Verslag huishoudelijke elektrische installatie op laagspanning en zeer lage spanning

Referentie: **012-20261106-01**	Datum controle: **06/11/2026**
Keurder: **012**

Eigenaar:	**Heidi janssen**	EAN-code:	**541448820046575775**
Adres installatie:	**Kwadeveldenstraat 48, 2170 - Merksem**	Nummer teller(s):	**1SAG3200858933**
		Distributienetbeheerder installatie:	**Fluvius**
Datum uitvoering installatie:	☑ Vóór 01/10/1981 ☐ Tussen 01/10/1981 en 01/06/2020 ☐ Vanaf 01/06/2020		
Type:	☑ Wooneenheid ☐ Niet-huishoudelijk ☐ PV ☐ Batterij ☐ Laadpaal

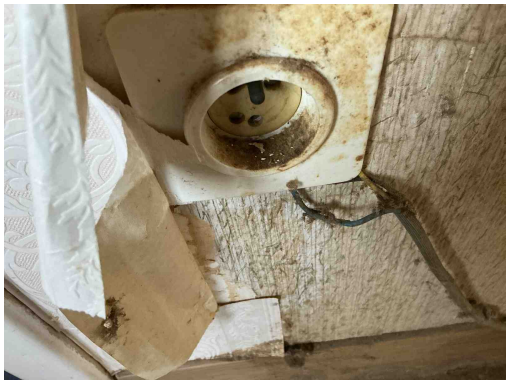
C21 - Het gebruik van geleiders van het type VOB, zonder bijkomende afscherming is niet toegestaan (Boek 1: 5.2.9.6).
Opmerking: Oa bord 1, garage ,berging ,veranda ,living

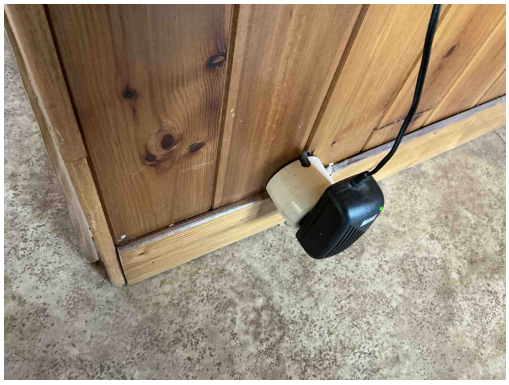
C38 - Het gebruikte kabeltype (snoerkabel) voldoet niet aan de specificaties die van toepassing zijn op voedingsleidingen voor vaste installatie (Boek 1: 1.4.2.1, 5.2.6.2).
Opmerking: Oa bord 1,veranda , berging ,living ,keuken ,garage

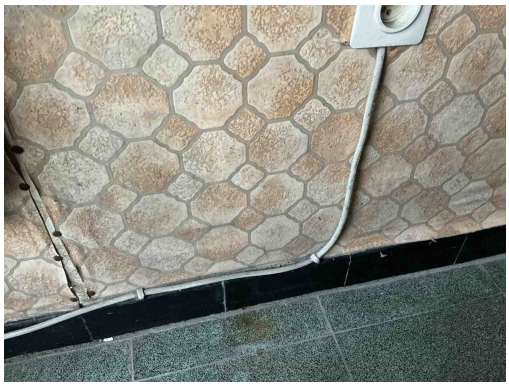
C38 - Het gebruikte kabeltype (snoerkabel) voldoet niet aan de specificaties die van toepassing zijn op voedingsleidingen voor vaste installatie (Boek 1: 1.4.2.1, 5.2.6.2).
Opmerking: Oa bord 1,veranda , berging ,living ,keuken ,garage

T13 - Opbouwcontactdozen en/of -schakelaars zonder achterplaatje mogen niet rechtstreeks op een brandbare ondergrond bevestigd worden (Boek 1: 4.3.3.5).
Opmerking: Oa living

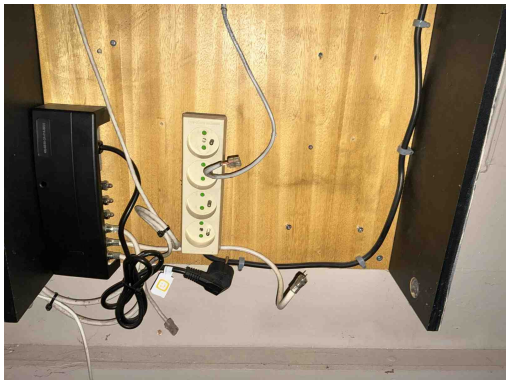
D27 - De (bijkomende) differentieelstroominrichting(en) kan/kunnen overbelast worden door de toegenomen stroom in de installatie (Boek 1: 4.4.1.1).
Opmerking: Oa bord 1 diff 40A teller 63 A

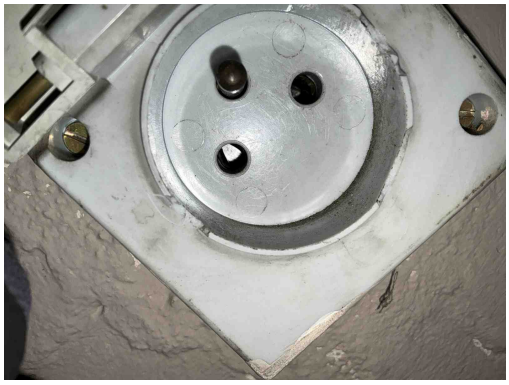
T21d - Het elektrisch materieel is niet geplaatst volgens de voorschriften van de fabrikant/ regels van goed vakmanschap. (Boek 1: 1.4.1.3) Oa materiaal niet geschikt voor de toepassing. Zie plaatsingsfiche fabrikant.
Opmerking: Oa garage ,living ,keuken

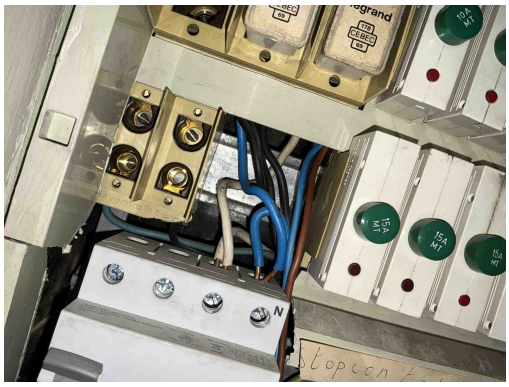
T11 - De contactdozen waarvan de toegekende stroomsterkte maximaal 16A en de toegekende spanning maximaal 250V bedraagt en niet bedoeld zijn voor de voeding van een of meerdere verbruikstoestellen voor een specifiek doel en niet geplaatst zijn in of op schakel- en verdeelborden, beschikken niet of IPXX-D (incl. gemeenschappelijke delen residentieel geheel) (Boek 1: 4.2.2.3/5.3.5.2).
Opmerking: Oa kinderbeveiliging algemeen

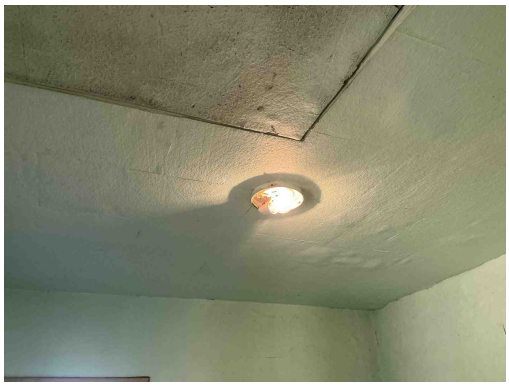
C13 - Onvoldoende bevestiging van de leiding(en) (Boek 1: 5.2.9.5).
Opmerking: Oa veranda
